Doc No. FRO-TA-0065/REV.0

第4回 特定兼用キャスクの設計の型式証明等に係るヒアリング
(2020年9月7日)

発電用原子炉施設に係る特定機器の設計の型式証明申請 (設置許可基準規則への適合性、審査会合コメント回答)

2020年9月7日
日立GEニュークリア・エナジー株式会社

貯蔵用緩衝体装着状態で装着する付属品の輸送荷姿からの一部改造の例と安全機能評価への影響

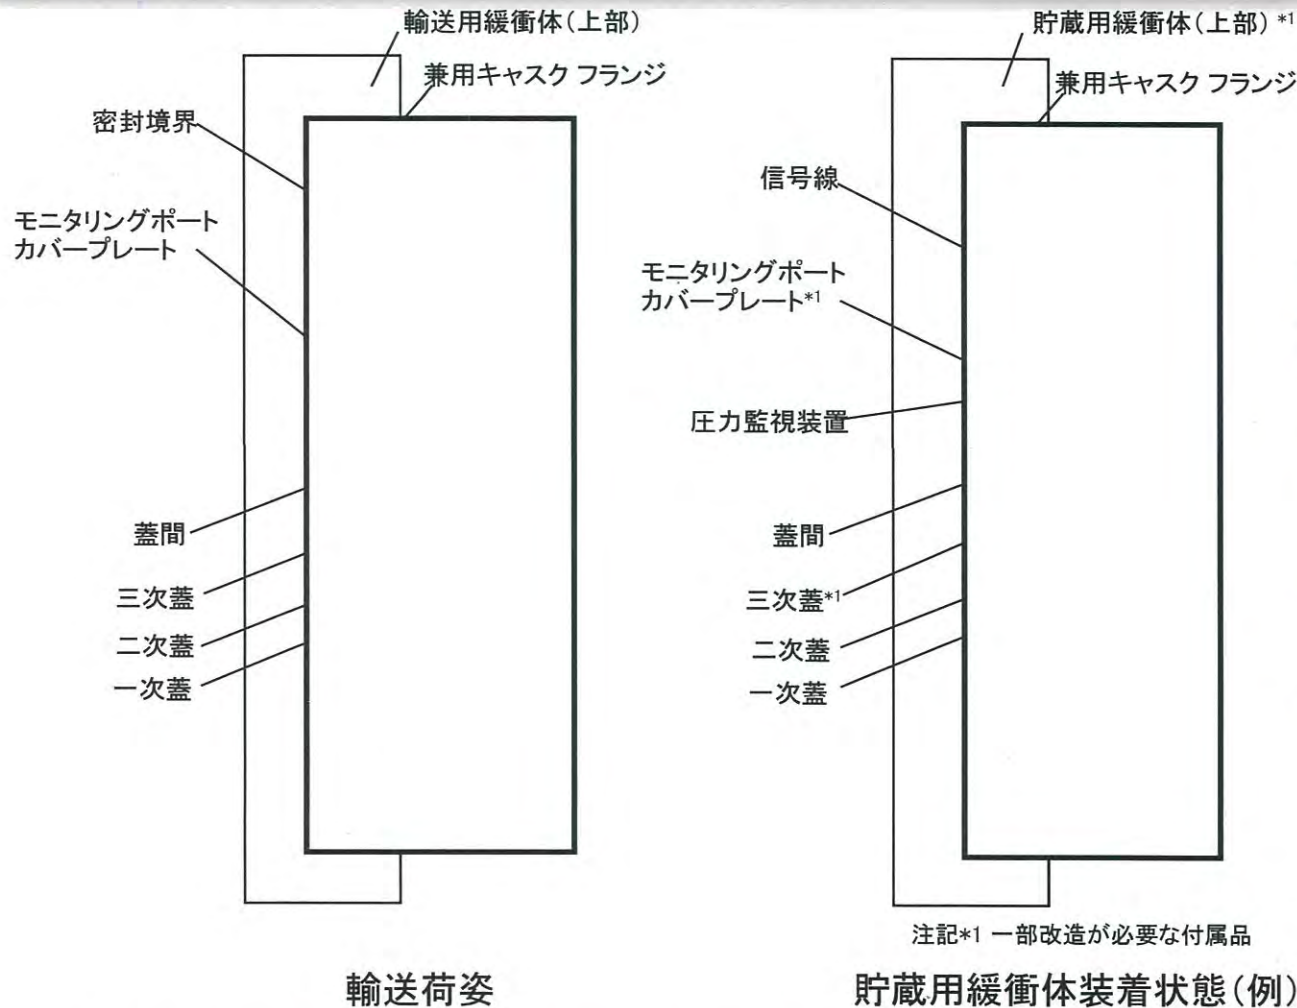
No.	受領日	コメント内容	該当条文	コメント回答	対応状況
6	2020/8/6 審査会合	外運搬規則に定める車両運搬時の荷姿である輸送荷姿を構成する貯蔵用付属品(輸送用緩衝体、三次蓋及びモニタリングポートカバープレート)と今回申請されたものとは、一部がそれぞれ改造されていることから、外運搬規則の要求事項に対する適合性説明時に用いた評価結果の引用には考慮が必要と考えられる。このことを踏まえ、改造による特定兼用キャスクの安全機能への影響について説明すること	全般	貯蔵用として想定する付属品は、貯蔵用緩衝体、三次蓋及びモニタリングポートカバープレートである。圧力監視装置の信号線を通すために三次蓋及びモニタリングポートカバープレートを貫通させるが、貯蔵時の特定兼用キャスクの閉じ込め境界に影響を及ぼさないため、改造による兼用キャスクの安全機能への影響はない。 特定兼用キャスクの貯蔵用付属品の詳細設計と安全機能の評価結果については、型式指定又は工認にて確認いただく。	次回審査会合で説明予定 (本日説明)
7	2020/8/6 審査会合	後段の型式指定の申請範囲を考慮した上で、上記の改造されている特定兼用キャスク貯蔵用付属品の申請範囲を明確にすること	全般	【詳細は23～27ページに示す】	次回審査会合で説明予定 (本日説明)
8	2020/8/6 審査会合	閉じ込め機能の評価について、貯蔵時と輸送時では健全性の判断に用いる指標が異なることから、今後は、貯蔵時と輸送時の評価手法の差異を含めて、閉じ込め機能の成立性を説明すること	第十六条	貯蔵時は一次蓋の金属ガスケット部、輸送時は三次蓋のゴムOリング部がシール部となる。輸送時の特別の試験条件では、密封境界の内部が正圧となることを想定して、漏えい試験時のガス漏えい率に基づいて放射性物質の放出率を算出し、外運搬規則に定められる基準を満足することを確認する。 一方、貯蔵時の場合、設計貯蔵期間60年の間に密封境界の内部が負圧を維持できる基準漏えい率を定義し、金属ガスケットの漏えい率が基準漏えい率を満足することを確認する。 【詳細は28ページに示す】	次回審査会合で説明予定 (本日説明)

- 貯蔵方式①は、兼用キャスク蓋部が金属部へ衝突しない方法により設置する場合として、下表のNo.2に示す輸送用緩衝体を装着した場合の緩衝体を通した放熱量、および、緩衝性能を、兼用キャスクの安全機能評価条件として申請する。
- 型式証明申請では、安全機能評価のうち設計方針、評価基準、評価方法、評価条件を確認いただく。

注記*1 一部改造の例として、二次蓋のモニタリングポートカバープレート内に圧力監視装置を取り付け、圧力監視装置からの信号線を、モニタリングポートカバープレート及び三次蓋のシール部を貫通させて、三次蓋外側まで引き出し、さらに当該信号線を輸送用緩衝体の缶体の内側に取り付けて、缶体とフランジの隙間を通して緩衝体外側まで引き出すように、モニタリングポートカバープレート、三次蓋及び輸送用緩衝体の缶体の一部を改造

安全機能	安全機能への影響
臨界防止	評価条件に関係なし。
遮蔽	貫通部を通したストリーミングの影響の可能性があるが軽微と考える。
除熱	貫通部を通した熱伝導(熱伝達)の影響の可能性があるが軽微と考える。
閉じ込め	貯蔵時の密封境界部への影響はないため閉じ込め機能への影響はない。

配置(i)のPF概略図

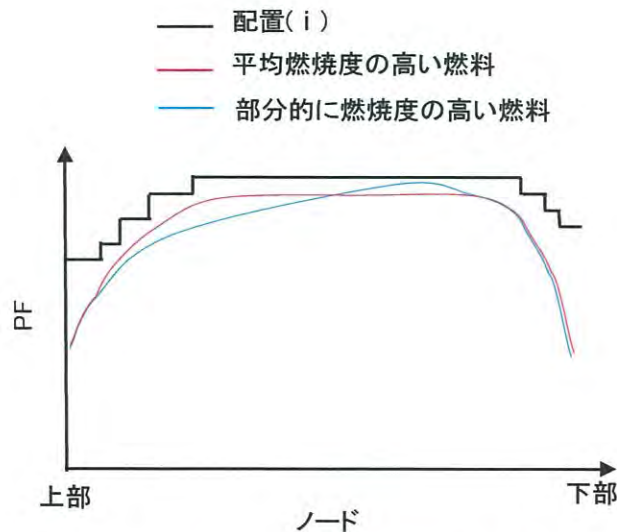
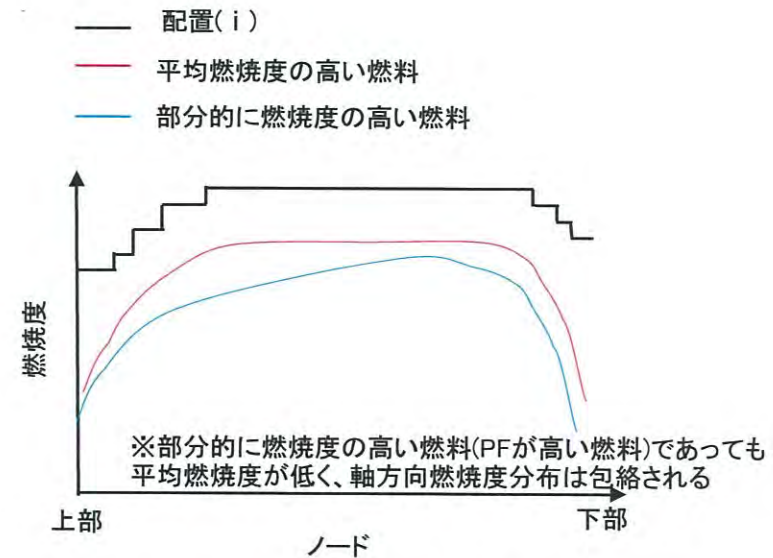
No.	受領日	コメント内容	該当条文	コメント回答	対応状況
10	2020/8/6 審査会合	特定兼用キャスクの評価で示されている使用済燃料体の燃焼度と電力事業者の管理値には、燃焼度計算に用いる計算機プログラムの違いによる差異が生じるため、特定兼用キャスクへの使用済燃料集合体の収納体数等の収納条件検討における、この相違への考慮の考え方を説明すること	第十六条	<p>HDP-69BCH(B)型は線源強度を算出する際に軸方向燃焼度分布を想定するためにピーキングファクター(PF)を設定している。PFの設定に当たっては、貯蔵対象となる燃料が装荷された国内BWRプラントの燃料の軸方向燃焼度分布を包絡できるように設定している。</p> <p>電力事業者殿の燃焼度管理は、測定値ではなく解析値であり、解析に用いる計算機プログラムの誤差を有する。一方、本申請の安全機能評価において、燃焼度の影響が大きい除熱評価と遮蔽評価では、上記の通り保守的に設定したPFを基にした軸方向燃焼度分布で解析を実施している。電力事業者殿の計算機プログラムによる燃焼度解析値に想定される誤差は、PFが有する保守性に包絡されることを確認している。</p> <p>【詳細は29～30ページに示す】</p>	次回審査会合で説明予定 (本日説明)

- ・配置(i)は、収納対象とする代表燃料の使用済燃料のピーキングファクター(PF) *1を包絡するようなPFを条件として設定する。この場合、平均燃焼度は低くても部分的にPFの高い燃料も含めて包絡するため、収納対象燃料の燃焼度分布を十分保守的に包絡する条件となっている。

$$(\text{各ノードのPF}) = (\text{各ノードの燃焼度}) \div (\text{燃料の平均燃焼度})$$
